# Réponse à l'avis de la Mission régionale d'autorité environnementale (MRAe) N° 2023APGE56

Projet éolien de Vélye  
Communes de Vélye et Germinon (Marne 51)  
8 éoliennes et 3 postes de livraison  
10 juillet 2023

Figure 4 – Evolution de la mortalité estivale – automnale de l'avifaune

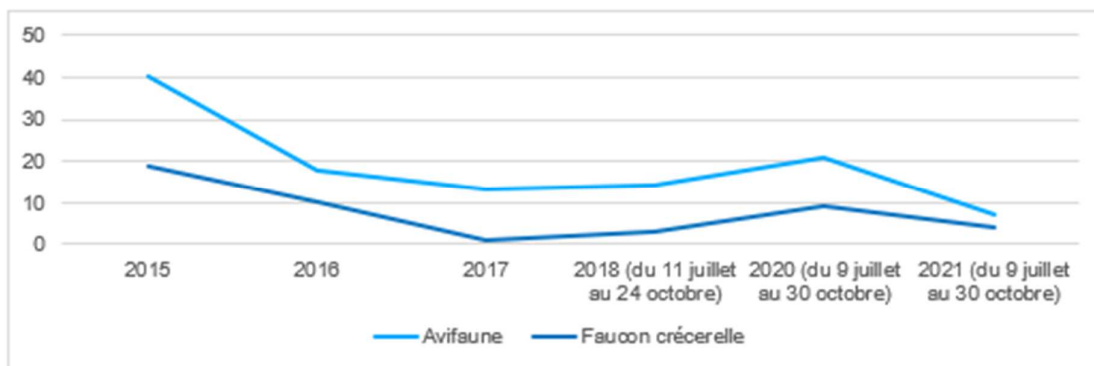
- Au vu de l'examen du dossier, la MRAe recommande de :
  - Produire une synthèse de tous les suivis post-implantation effectués pour l'ensemble des parcs présents sur un secteur homogène par rapport au projet (et couvrant a minima l'aire

On peut voir que les courbes « Avifaune totale » et Faucons crécerelle suivent les mêmes tendances, mettant en lumière le phénomène de variation inter-annuelle. On observe une réduction des mortalités estivales et automnales après la mise en place de la mesure d'enlèvement des ébauches de nids en 2016 et le bridage « Luzerne » en 2020.

Entre 2020 et 2021, la mortalité des faucons crécerelles a diminué sur les périodes mai-octobre, passant de 29 à 6, mais on notera la mortalité de 7 Faucons crécerelles au printemps, qui ne peut être régulée par la mesure de bridage agricole.

Figure 6 – bridage Milan noir – royal

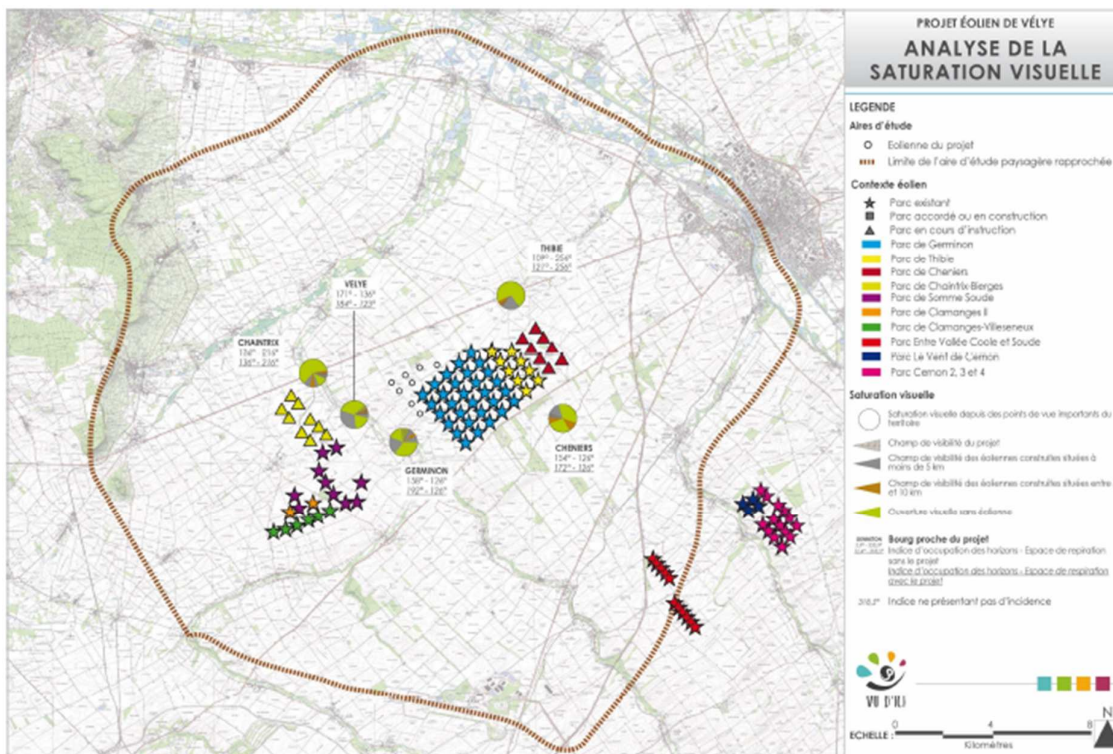
- **l'Ae recommande aux pétitionnaires, en conclusion générale de son analyse, de retirer leur demande en raison de :**
  - **l'insuffisance des mesures d'évitement et de réduction concernant les couloirs de migration ;**
  - **l'effet d'encerclement aggravé pour 2 des 5 villages autour des projets ;**
  - **l'inadaptation des projets avec la proximité immédiate de la zone d'engagement et du Bien qui a été retenue par l'UNESCO lors de l'inscription des Coteaux, Maisons et Caves de Champagne sur la Liste du patrimoine mondial, ainsi que le souligne la mission UNESCO.**

La mesure qu'ENGIE GREEN propose de mettre en œuvre en faveur du Milan Noir est d'étendre la période de bridage d'avril à mi-septembre pendant la période de fauche des luzernes. Cette mesure permettrait de mieux protéger le Milan noir ainsi que les autres rapaces.

La mesure de bridage en période de travaux agricoles en faveur du Milan royal sera étendue à partir du 20 juillet jusqu'au 10 novembre. Dans l'étude d'impact, celle-ci était initialement proposée du 15 août au 31 septembre.

Selon le retour d'expérience du CPIE Sud Champagne sur les horaires d'activité de cette espèce, il est proposé un bridage horaire des 8 éoliennes suivant les paramètres suivants : de 10h à 17h, de la semaine 34 (mi-août) à la semaine 44 (fin octobre).

Figure 9 – Aire d'influence Paysagère 2018 zone d'engagement et zone centrale

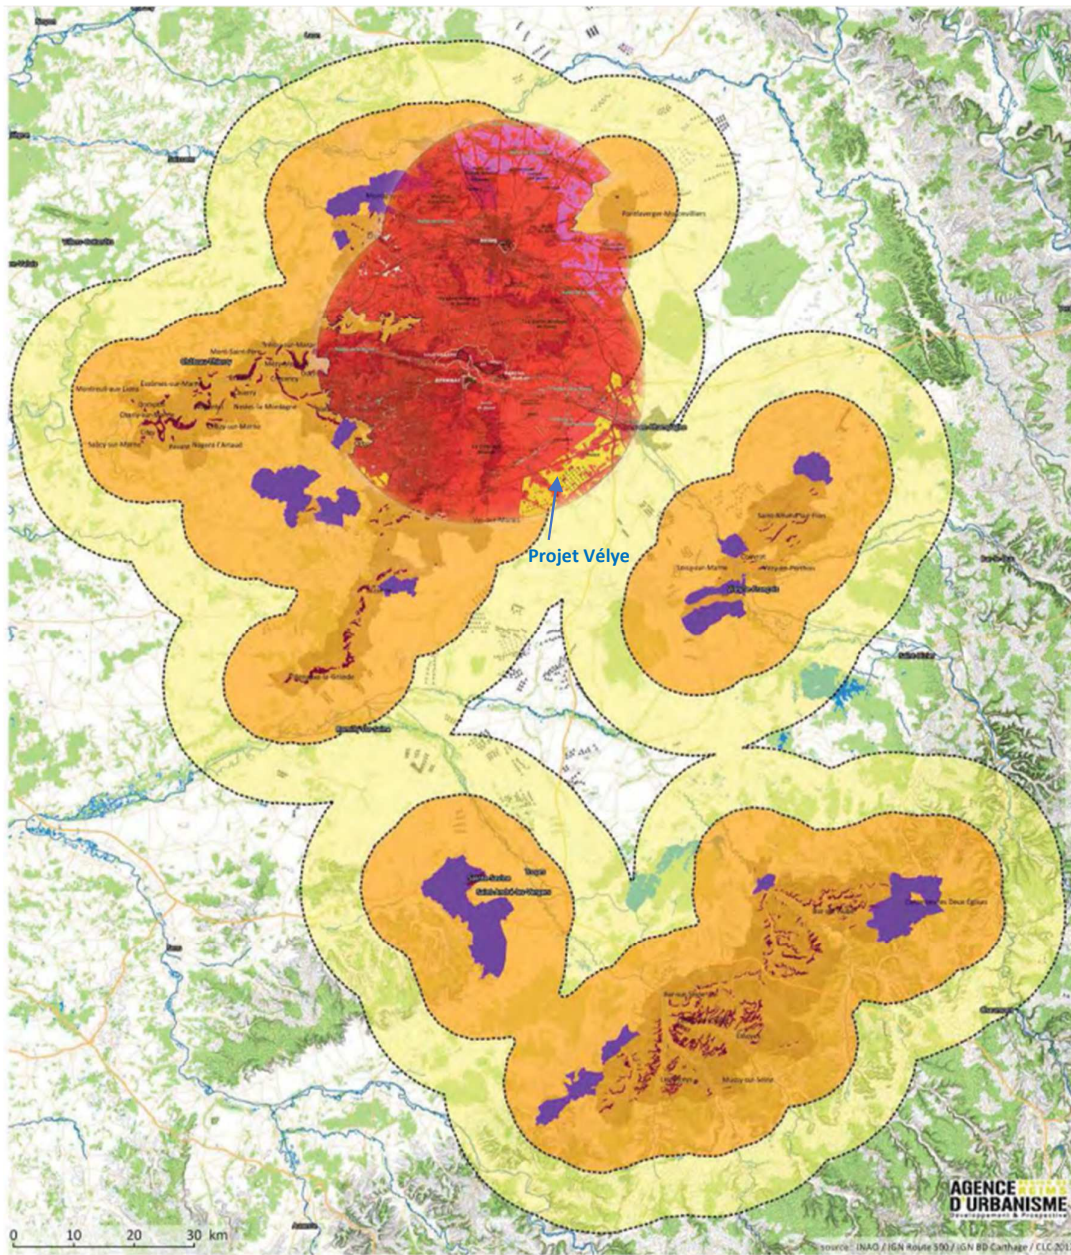
- **Inadaptation des projets avec la proximité immédiate de la zone d'engagement et du Bien qui a été retenue par l'UNESCO lors de l'inscription des Coteaux, Maisons et Caves de Champagne sur la Liste du patrimoine mondial, ainsi que le souligne la mission UNESCO.**

Deux études d'aire d'influence paysagère ont été réalisées en lien avec le dossier Champagne. La première l'a été à la demande de la DREAL Grand Est (Service Eau, Biodiversité et Paysages) et porte sur les 3 zones centrales du Bien UNESCO (Epernay, Reims et coteaux historiques) et sur leurs zones tampons associées. La seconde étude a été réalisée par la Mission Coteaux, Maisons et Caves de Champagne sur ce que la Mission dénomme la « zone d'engagement » du bien UNESCO, soit l'ensemble des communes concernées par l'appellation Champagne, mais également l'ensemble des nouvelles communes qui pourraient être concernées par une éventuelle extension de cette appellation. Ces études proposent des zones d'interdiction et de vigilance ou de vigilance accrue par rapport à l'éolien (cf. figure 7).

Comme préconisé par la Mission Coteaux, Maisons et Caves de Champagne (MCMCC) suite à notre passage en pôle ENR le 14 juin 2018, la variante a été retravaillée et le nombre d'éoliennes considérablement réduit (passage de 13 à 8 éoliennes) afin d'éviter la zone d'exclusion de l'étude Aire d'Influence Paysagère (AIP) de la zone centrale. Le projet étant situé en limite d'exclusion de l'étude AIP « zone d'engagement », les préconisations paysagères mentionnées plus haut ont été prises en compte.

Figure 10 – Vue aérienne du boisement (source : maps, données cartographiques 2023)

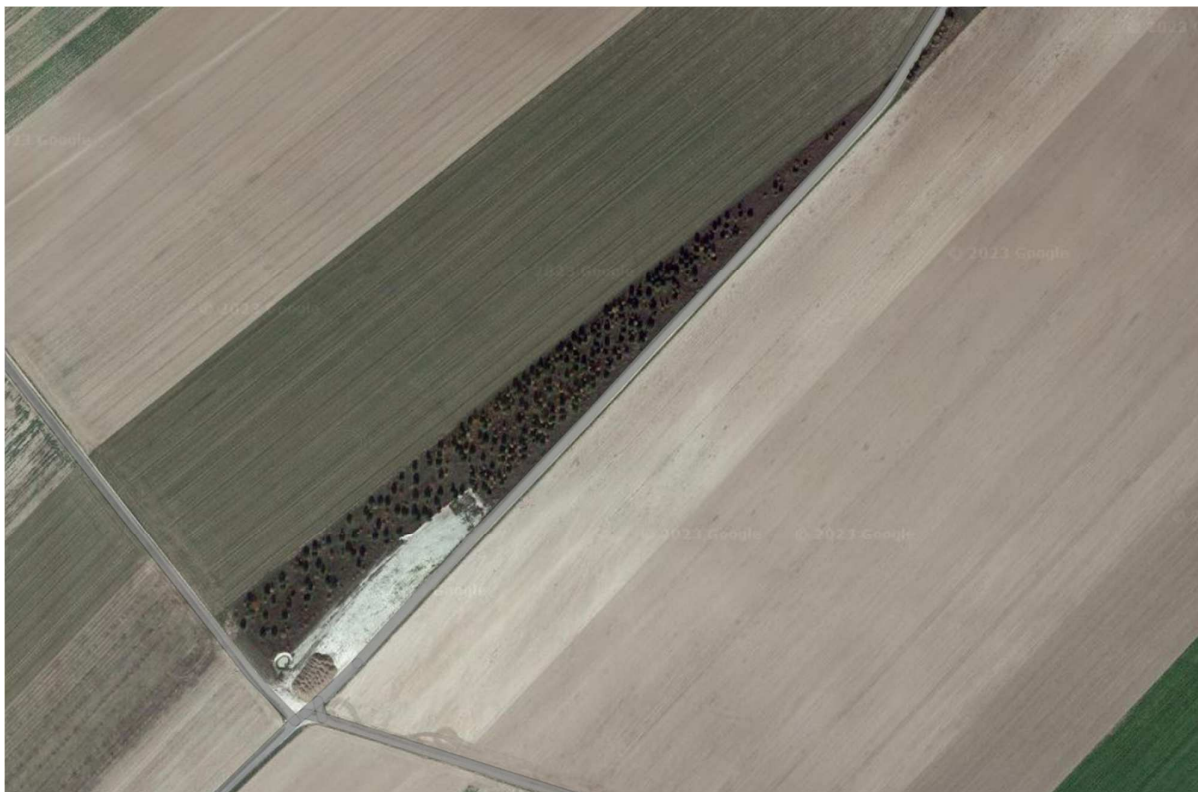
- L'Ae recommande de conserver les boisements existants sur le site afin de conserver leur fonction de puits de carbone, bénéfique à la lutte contre le réchauffement climatique et, dans le cas contraire, de prévoir des mesures de compensation dont les fonctionnalités écologiques sont équivalentes à la qualité du boisement détruit.

L'éolienne 31 est située dans un boisement jeune (<30 ans). La parcelle boisée est un ancien terrain agricole qui a été remembré en 2003 pour accueillir une plantation d'arbres.

Les 3882 m<sup>2</sup> de boisements défrichés pour l'implantation E31 seront intégralement replantés sur le territoire au moins un an avant le début du chantier de construction du parc éolien. Ce boisement sera compensé par des haies d'essences locales de même emprise implantée à au moins 600m des implantations d'éoliennes existantes et à venir.

Figure 14 – Contributions de chaque étape du cycle de vie au potentiel de réchauffement global

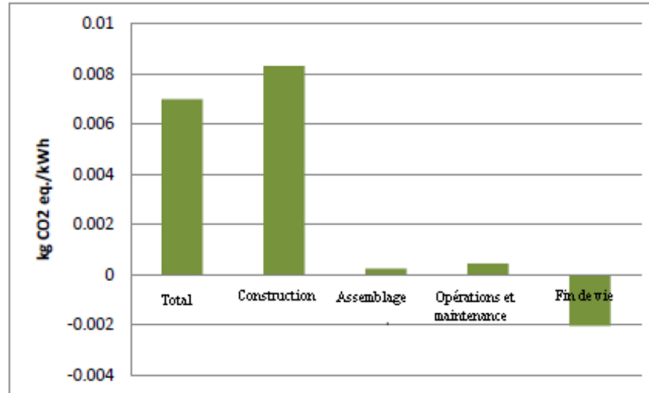
- **L'Ae recommande à l'exploitant de compléter son dossier avec un bilan des émissions de GES qui s'appuie sur une analyse du cycle de vie de ses composants (les calculs devront s'intéresser aux émissions en amont et en aval de l'exploitation du parc). Ainsi, les émissions résultantes de la fabrication des éoliennes (notamment l'extraction des matières premières nécessaires, de l'acquisition et du traitement des ressources), de leur transport et de leur construction sur site, de l'exploitation du parc et de son démantèlement final sont également à considérer, ainsi que, en cas de suppression du boisement de 3 880 m<sup>2</sup>, la perte de capacité de captation de ce puits de carbone;**

Les différentes contributions aux émissions en CO2 équivalent sont décrites dans le graphique ci-après.
